Por medio del presente informe se da respuesta a la nota DEIA-DEEIA-AC-0158-1309-19, del 13 de septiembre de 2019, por la cual se solicita al Ministerio de Obras Públicas (MOP), información aclaratoria al Estudio de Impacto Ambiental Categoría II titulado “Variantes de la Ampliación a seis (6) carriles – Corredor de las Playas Tramo I: La Chorrera – Santa Cruz”, a desarrollarse en los corregimientos de Capira, Campana y Villa del Rosario, distrito de Capira, Provincia de Panamá Oeste.

**1- La Dirección de Seguridad Hídrica (DSH), a través del MEMORANDO-DSH-0451-2019, solicita:**

**Ubicación de los 0.50 km de ampliación de la carretera Panamericana que forman parte de la variante Campana  
(0.20 km extremo Norte de la variante y 0.30 km extremo Sur de la variante)**

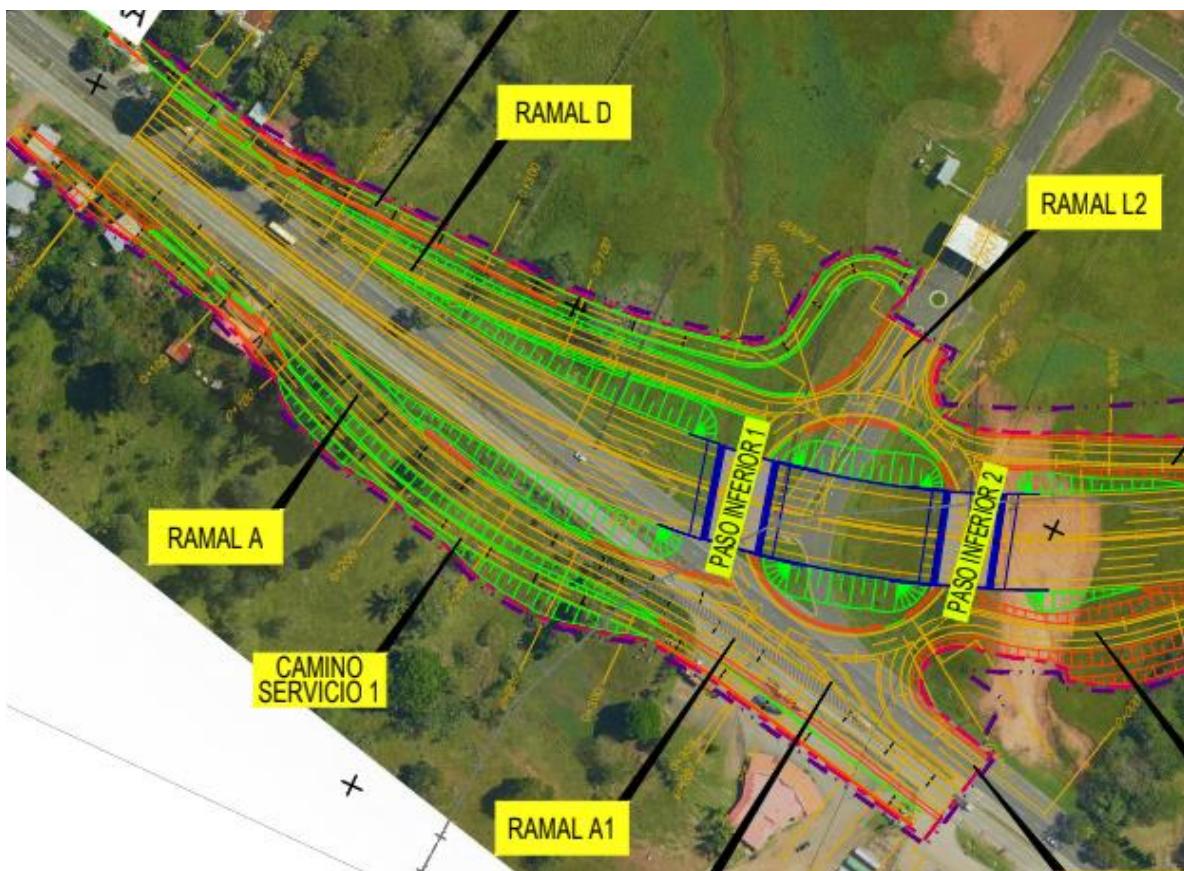
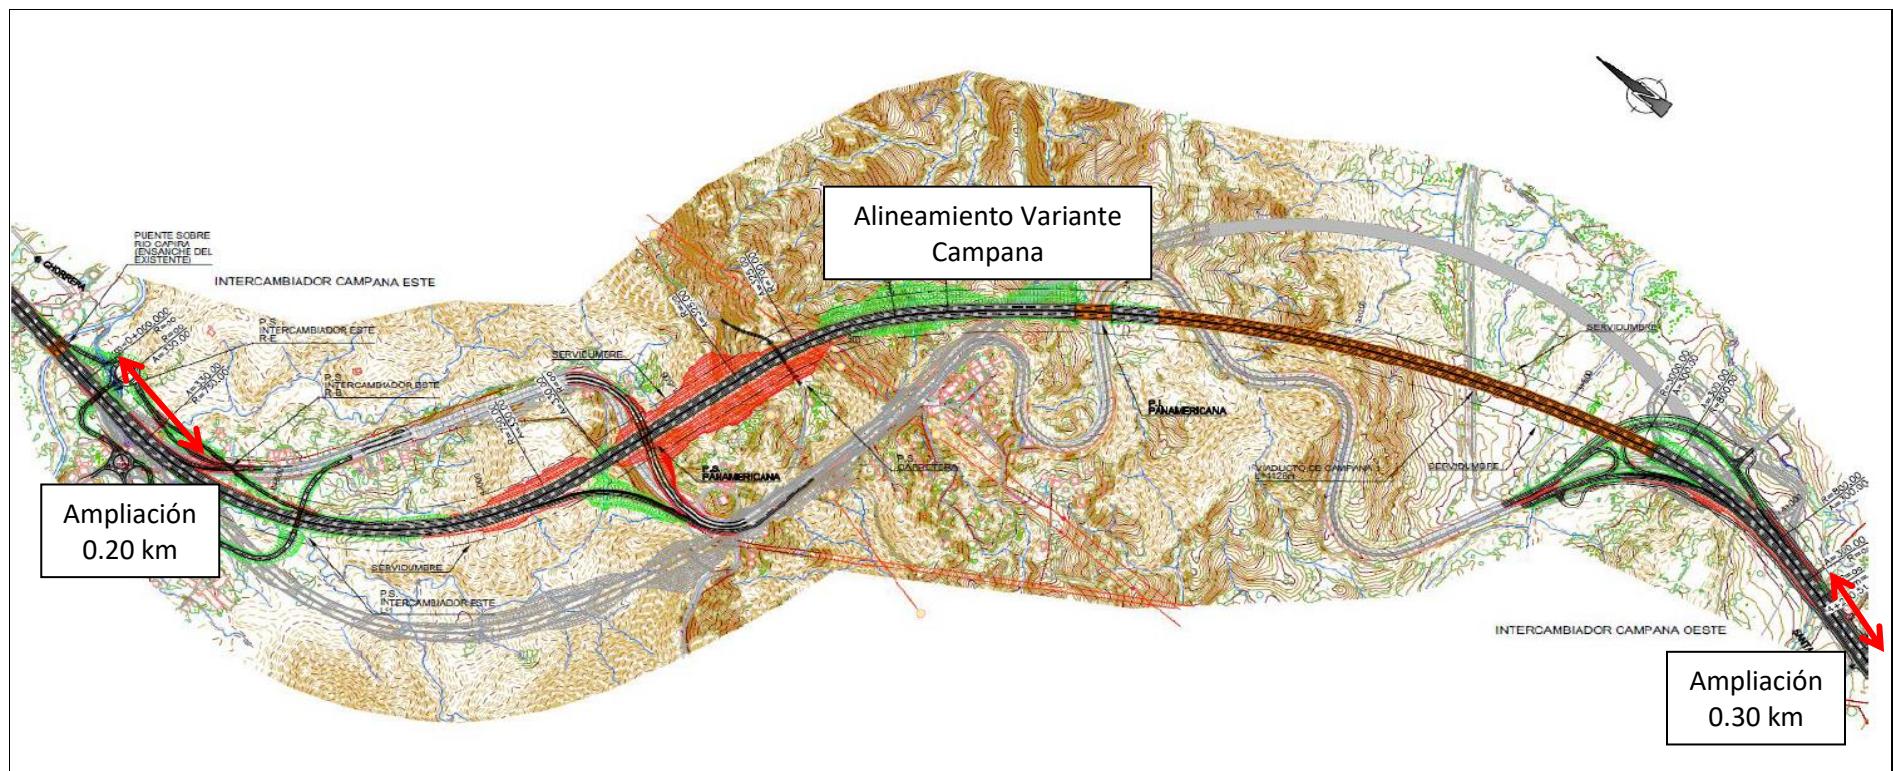
**5- En el punto Obras en la carretera Panamericana (pág. 98 del EsIA), se indica: "Nota: Debido a que este proyecto forma parte del Proyecto "Ampliación a seis carriles de la carretera Panamericana Corredor de las Playas Tramo 1"... existe un solapamiento de coordenadas debido a que estas estructuras se emplazan por encima de las obras de la ampliación de la carretera Panamericana". Atendiendo que el EsIA en evaluación no se sobreponga con herramientas ambientales aprobadas y con seguimientos, vigilancia y control delimitados, se le solicita:**

- a) Presentar Plano y coordenadas UTM donde aclare dicha situación con el EsIA aprobado bajo Resolución DEIA-IA-018-2019.**
- b) Aclarar si la obra de "Ampliación Carretera existente (0.50 km)", mencionada en el pág. 98 del EsIA, correspondiente a la Variante Campana, forma parte del EsIA en evaluación.**

R./ En respuesta al punto a), presentamos a continuación figuras que permiten observar la disposición espacial de las obras aprobadas mediante resolución DEIA-IA-018-2019 y las consideradas para la variante en evaluación. Dichas obras, si bien parecieran coincidir en cuanto a su ubicación geográfica, serán desarrolladas de forma independiente y a diferentes niveles o cotas, ya que las obras relacionadas con el proyecto ensanche (ya aprobado) abarca mejoras a la vialidad existente, mientras que las obras relacionadas con las variantes corresponden a estructuras viales elevadas o intercambiadores para la conexión con dichas mejoras.

Como respuesta al punto b), podemos indicar que los trabajos de ampliación de la Carretera existente (0.50 km), corresponden a dos secciones de la carretera Panamericana (actualmente construida), que forman parte del EsIA actualmente en evaluación, y a las cuales se conectarán los intercambiadores que formarán parte de las obras de la Variante Campana.

En las siguientes figuras se identifica cada punto de cruce entre ambos proyectos siguiendo la nomenclatura utilizada en la figura anterior.

Las figuras muestran el alineamiento actual de la carretera Panamericana a ser ampliado y sobre este, las obras viales elevadas del proyecto de las variantes.

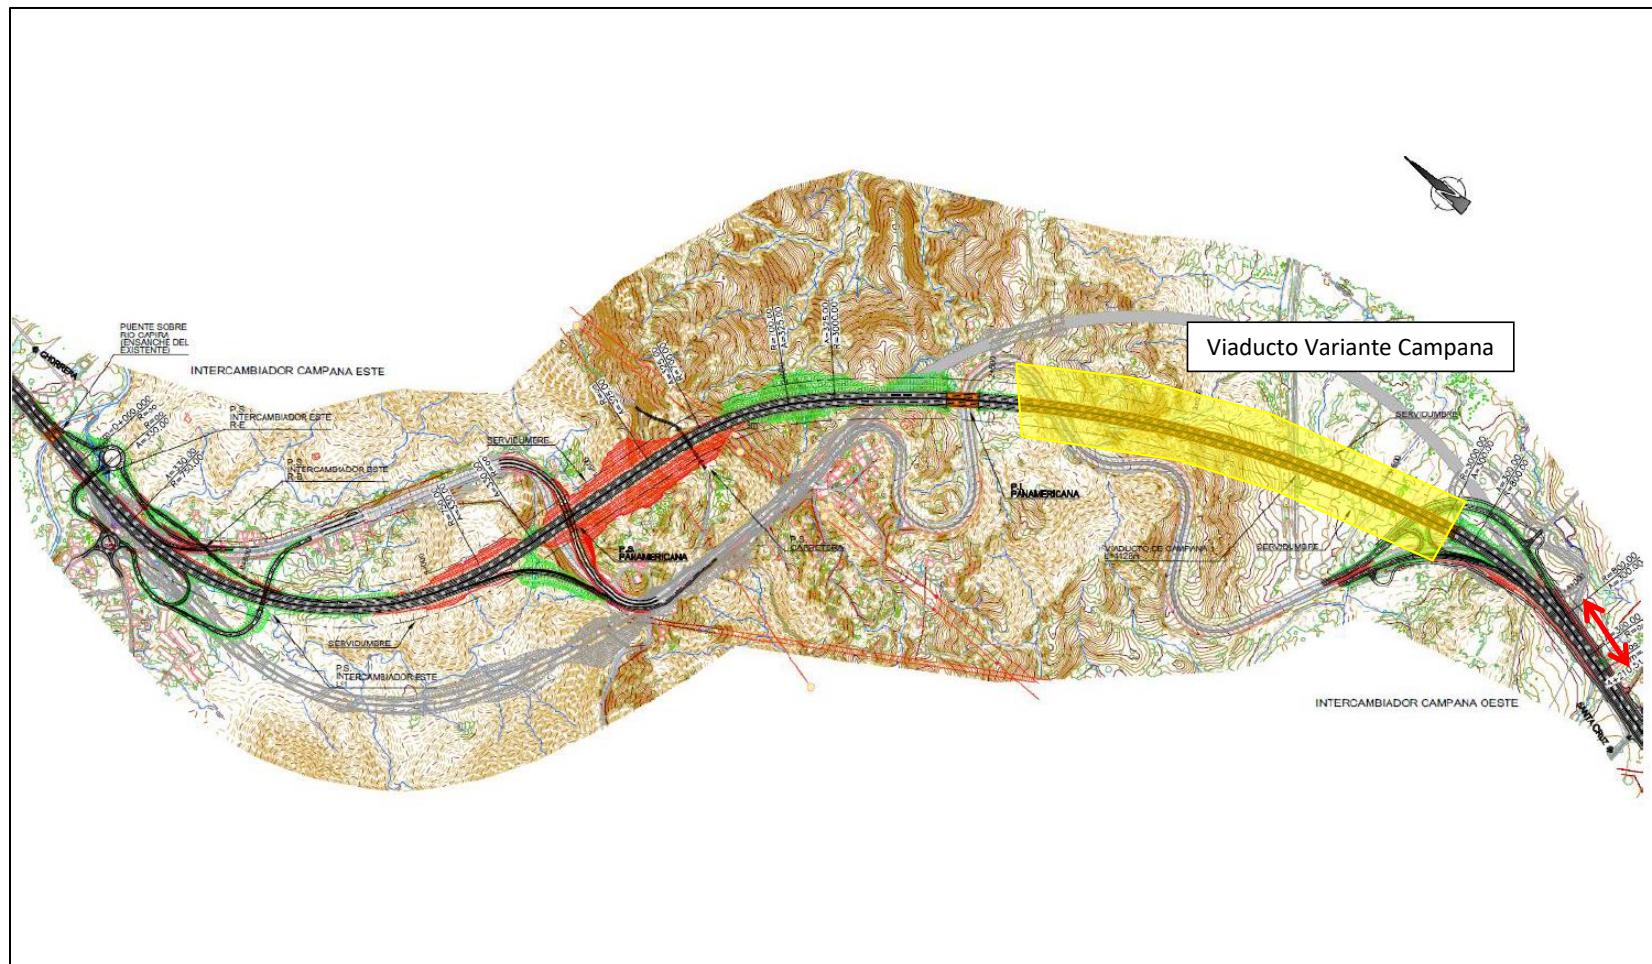
**6- En la Figura 5-2 Trazado de Variante Capira y en la Figura 5-3. Trazado de Variante de Campana (pág. 99 y 100 del EsIA), se incluye imagen de ambas variantes a construir, pero las mismas no son visibles. Por lo que, se le solicita:**

**a) Presentar plano visible de la Variante de Capira y Variante de Campana donde se distinga los componentes y obras que conforman el presente EsIA en evaluación.**

R./ En el Anexo 2 al final del presente documento, se anexan figuras de cada una de las variantes (Capira y Campana), donde se distinguen los componentes que conforman el presente EsIA en evaluación.
